RENESAS TECHNICAL UPDATE

製品分類	MPU & MCU	発行番号	TN-16C-A193A/J	Rev.	第1版
題名	R32C/151 グループハードウェアマニュアルの誤記訂正		情報分類	技術情報	
適用製品	R32C/151 グループ	対象ロット等	関連資料	R32C/151 グループ ハードウェアマニュアル Rev.1.01 (RJJ09B0535-0101)

R32C/151 グループ ハードウェアマニュアル Rev.1.01 において誤記がありましたので、以下のとおり訂正いたします。

図15.2 タイマBの構成

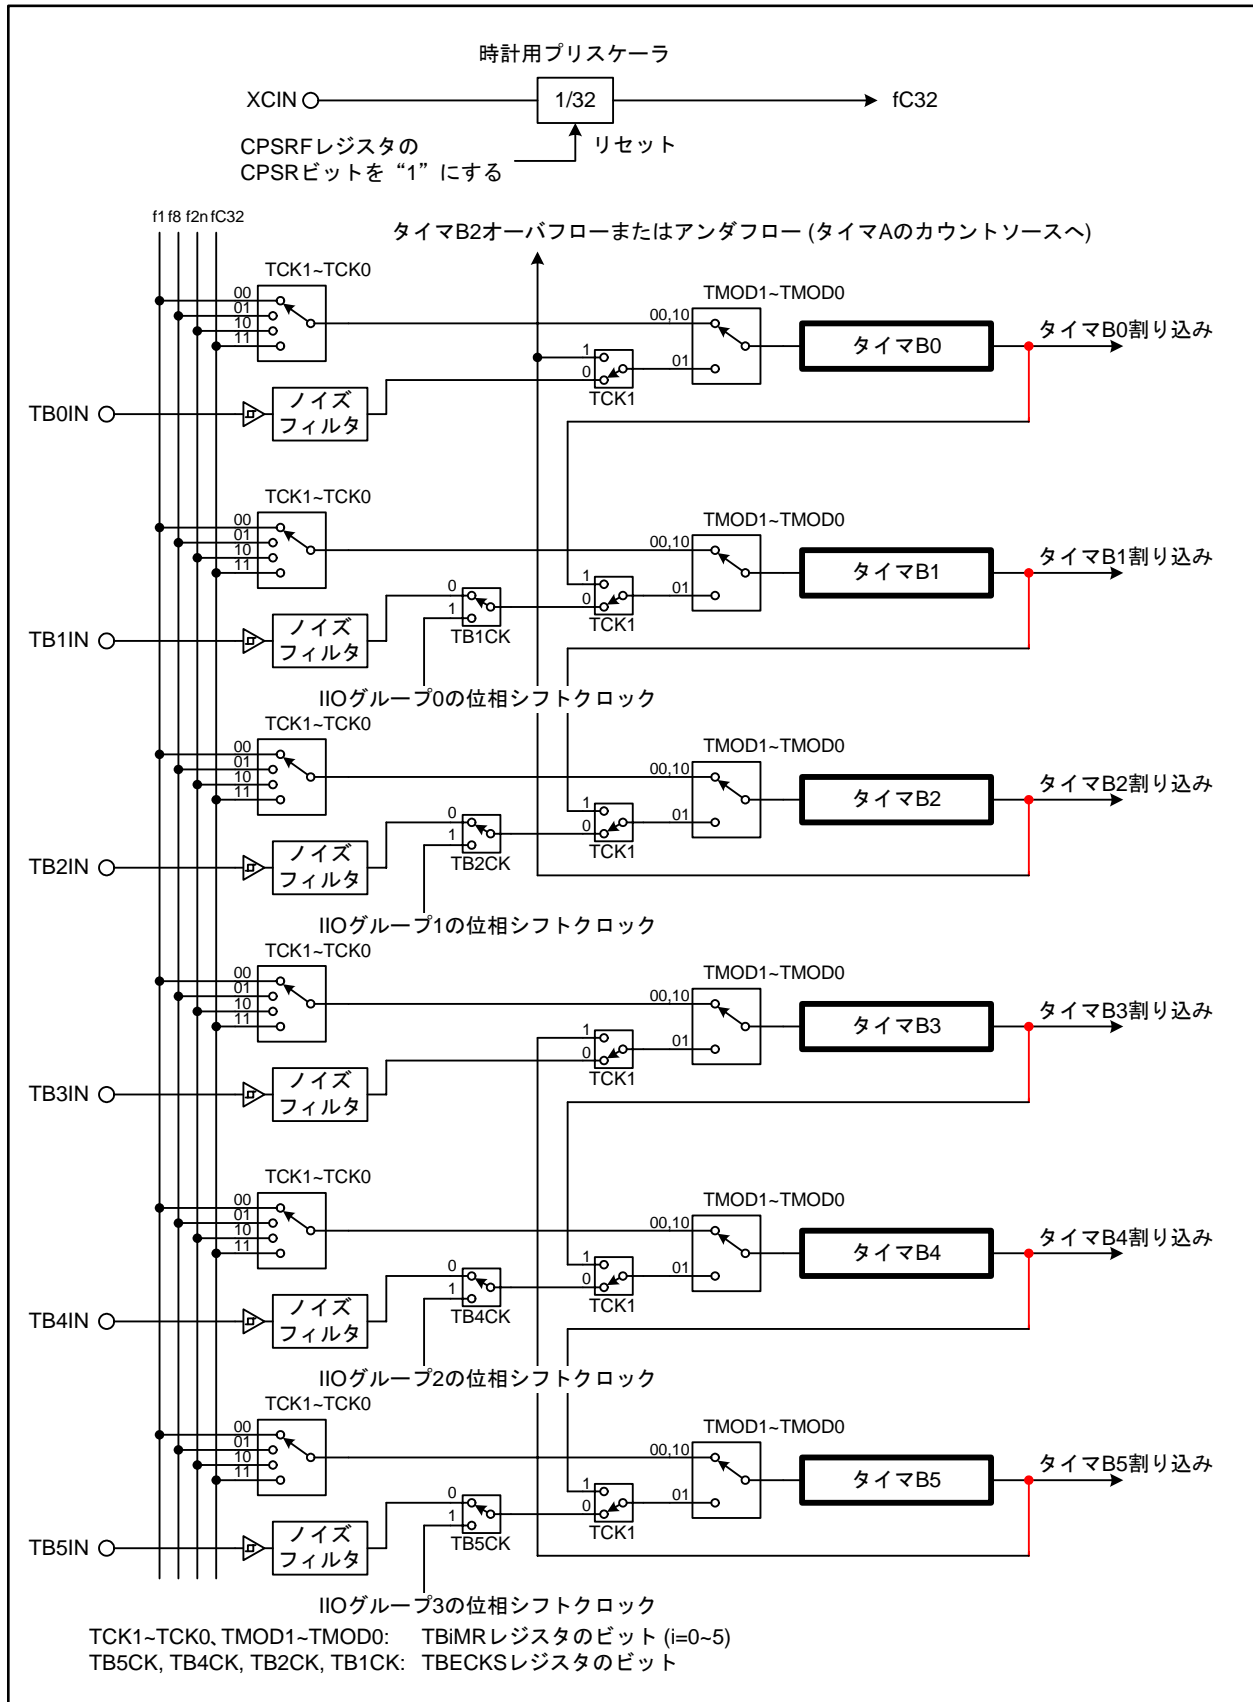
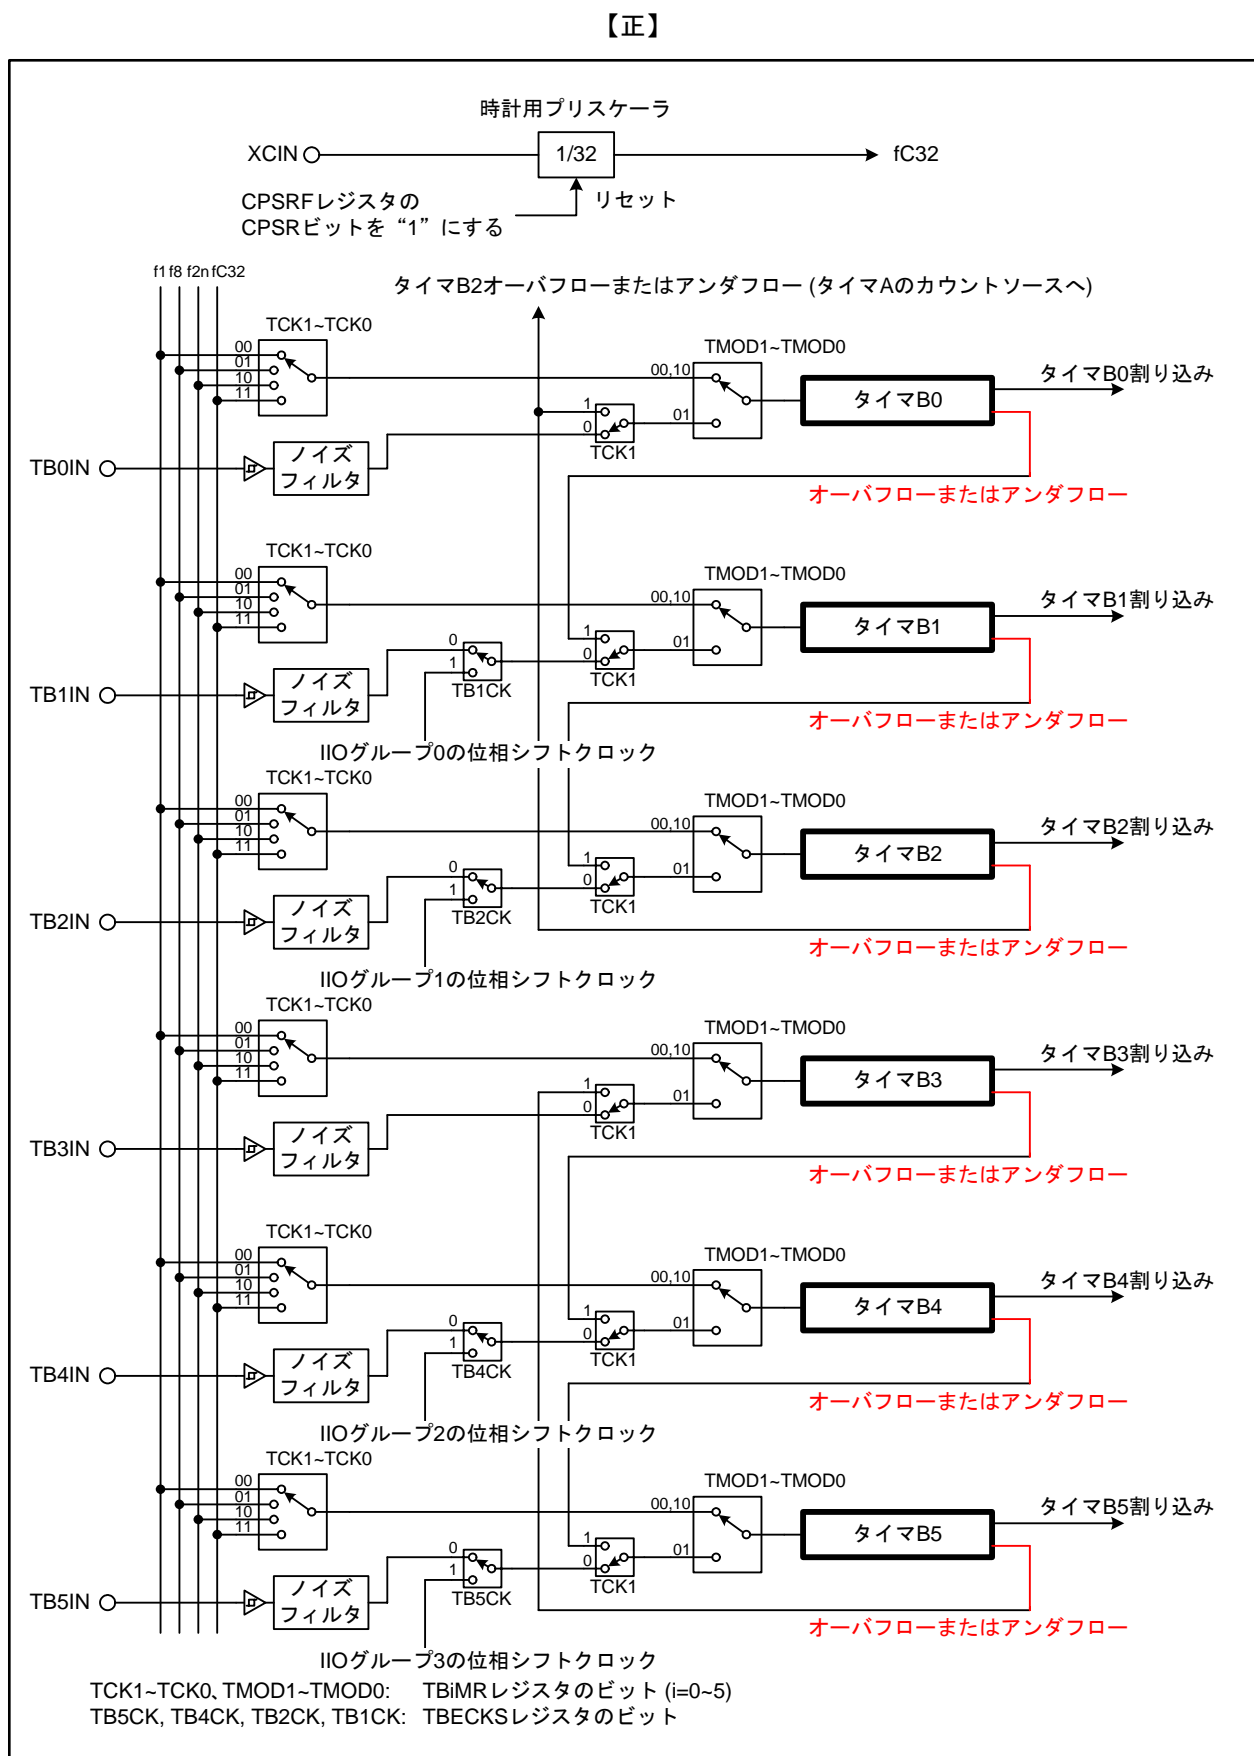
•Page 184 of 614

図15.2を以下のとおり訂正いたします。

図24.30 ウェイトモードへ遷移する前の設定例 (i=0, 1)

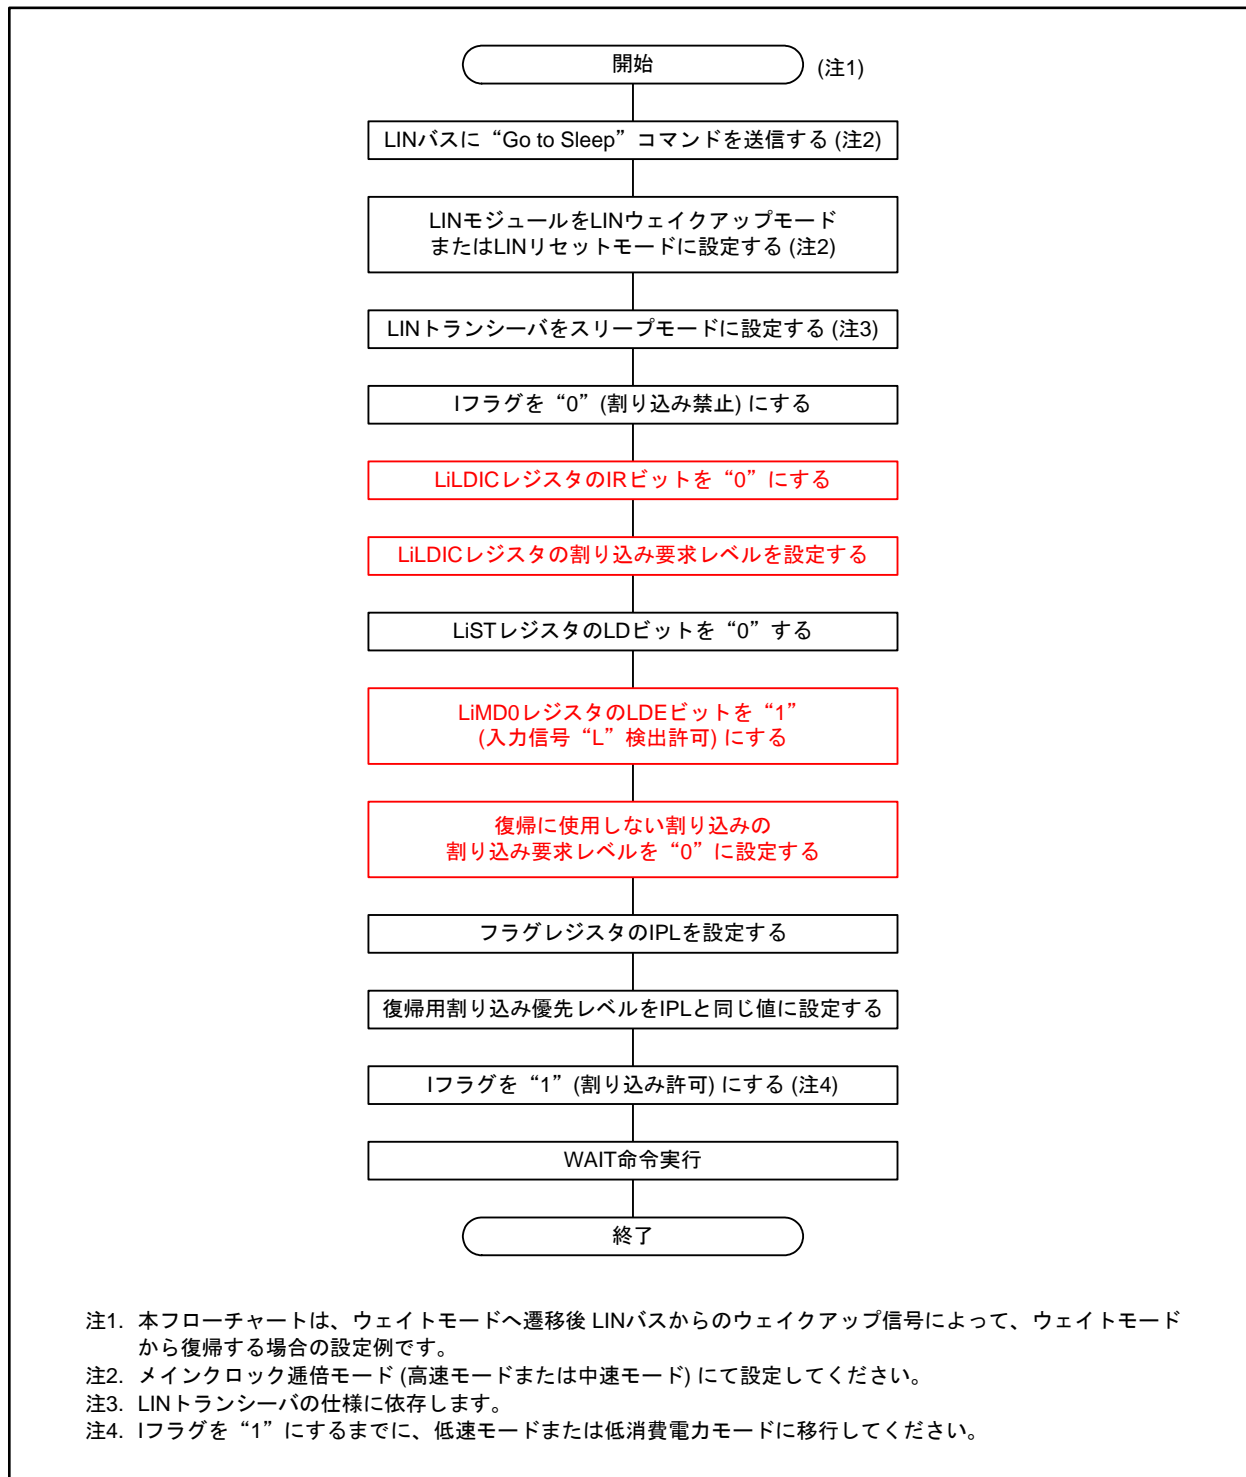
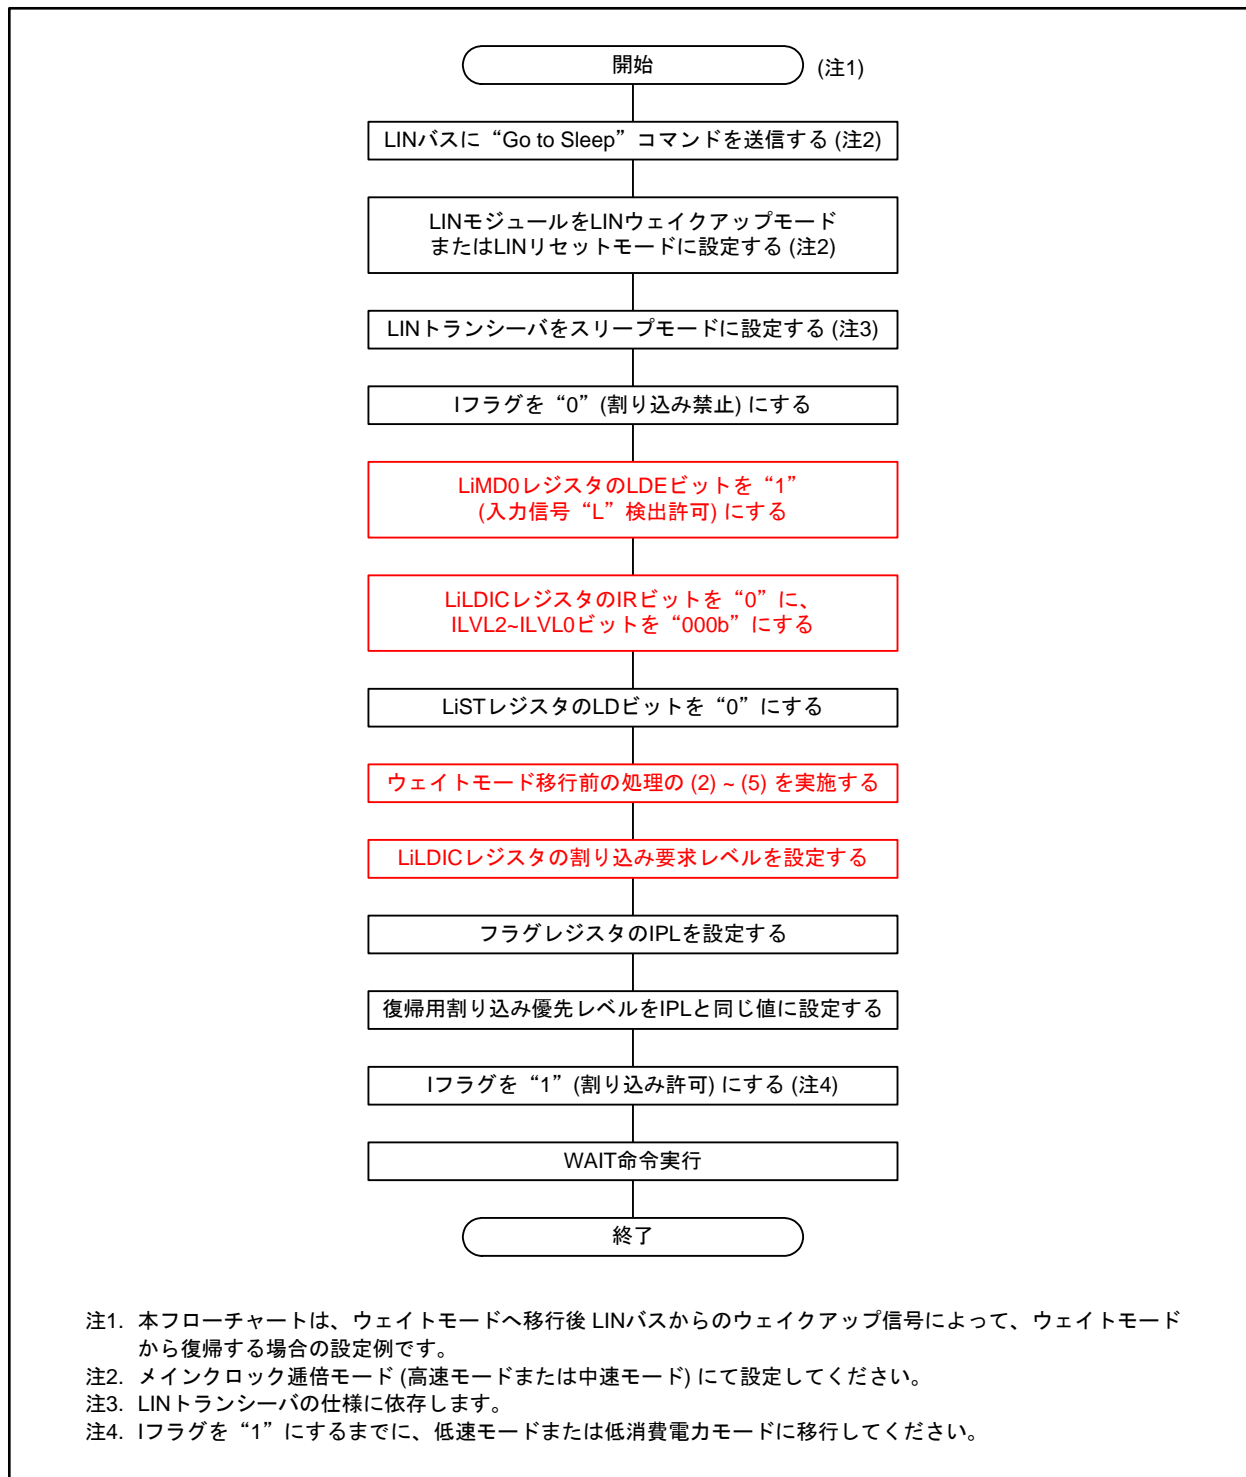
•Page 408 of 614

図24.30を以下のとおり訂正いたします。

図24.32 LINi_j割り込みブロック図(i=0, 1, j=0~3)

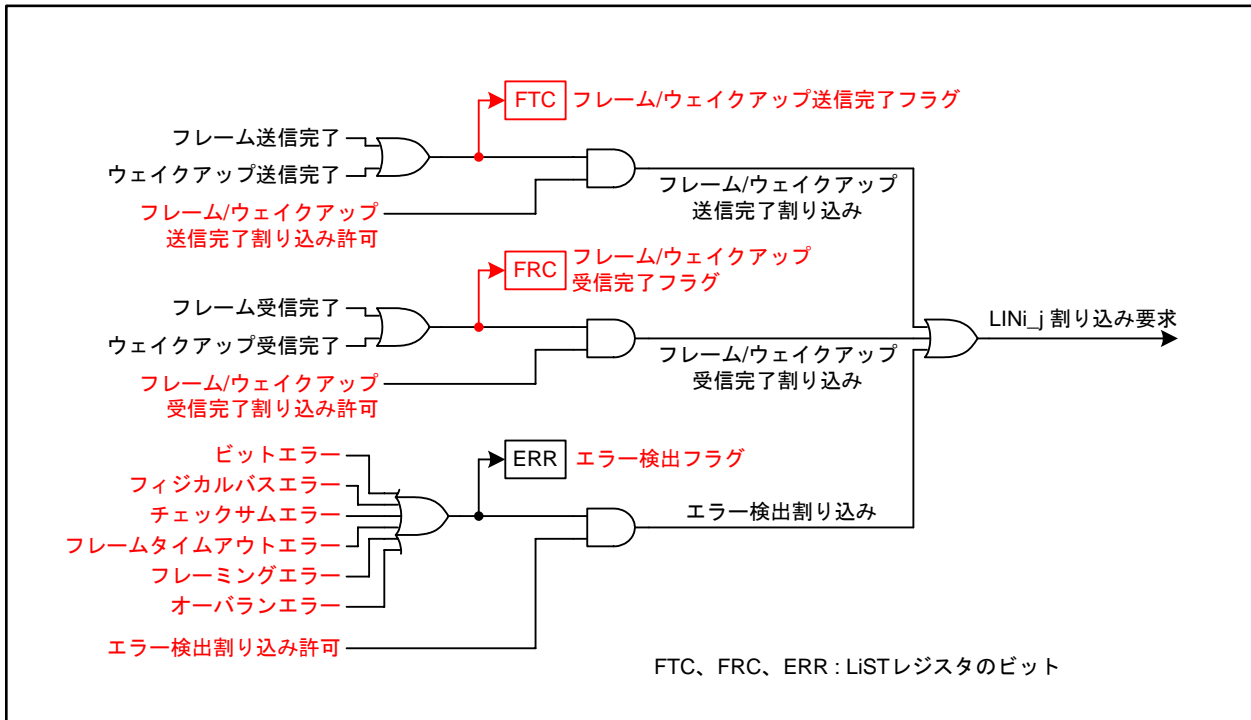
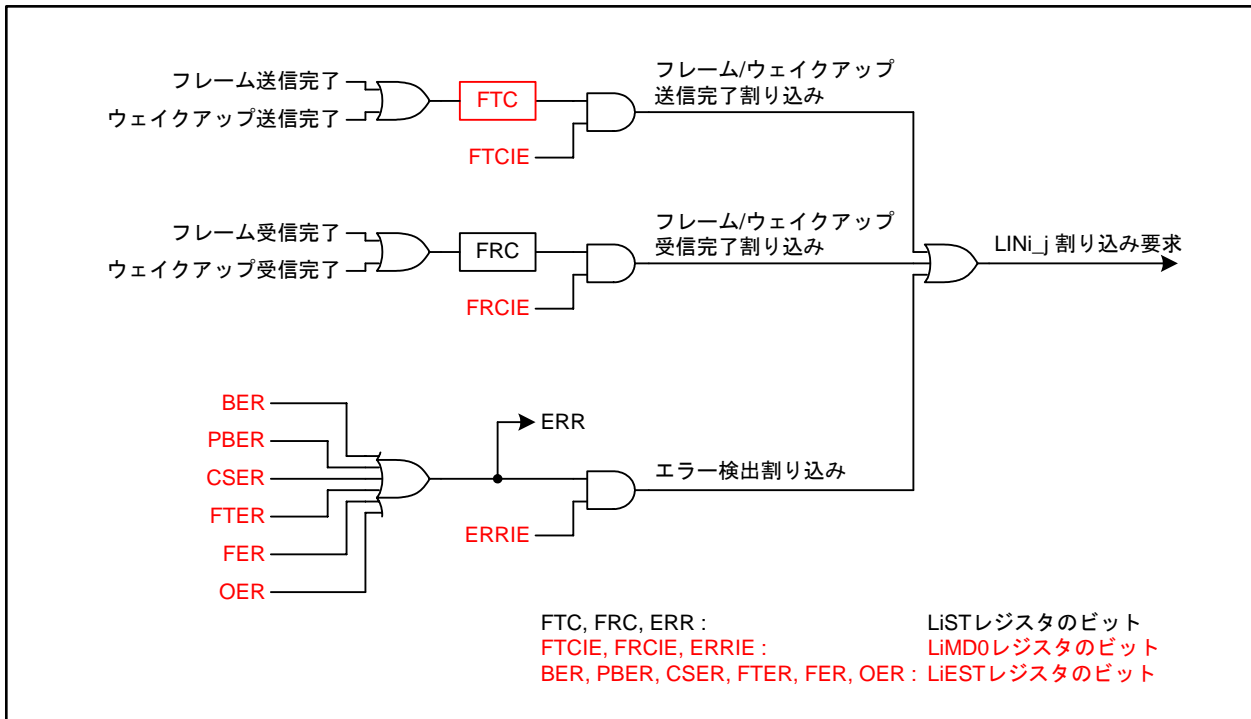
•Page 412 of 614

図24.32を以下のとおり訂正いたします。

図24.33 LINI “L” 検出割り込みブロック図(i=0, 1)

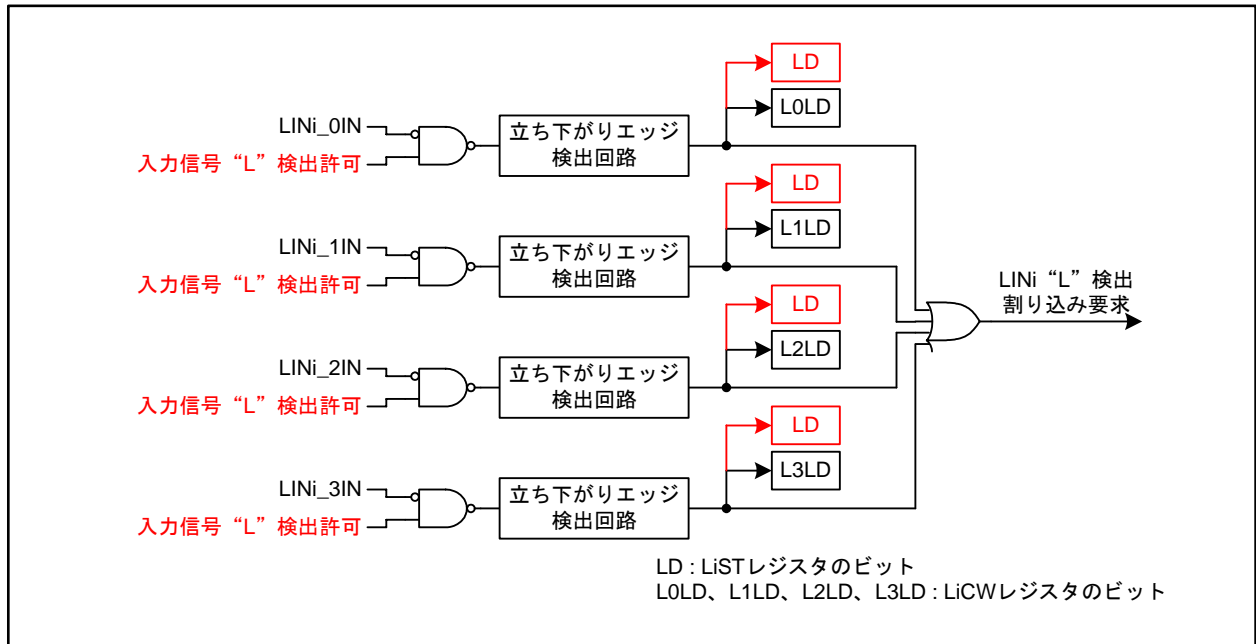
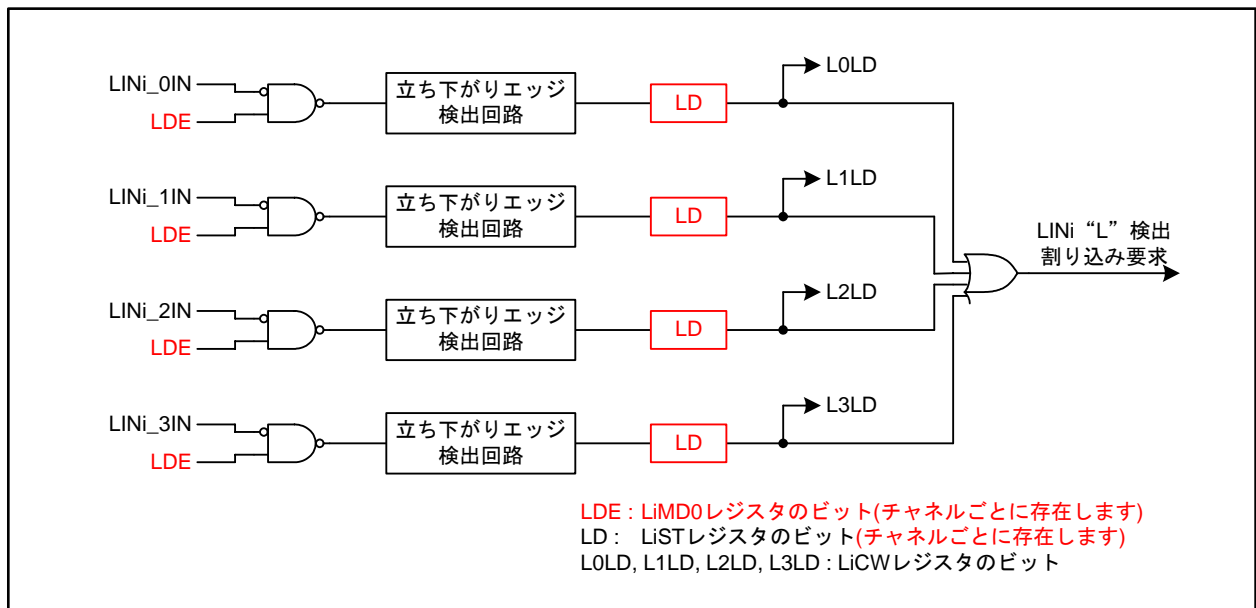
•Page 413 of 614

図24.33を以下のとおり訂正いたします。
